Shearwater Teric および Tern ファームウェアリリースノート

バージョン 27 2024/01/16

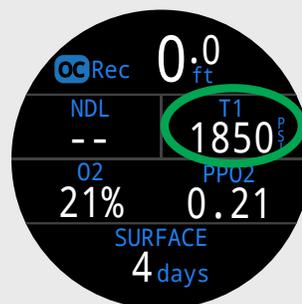
OC Recの標準レイアウトで、TTS（右上）の位置に別の表示を置き換えられるようになりました。
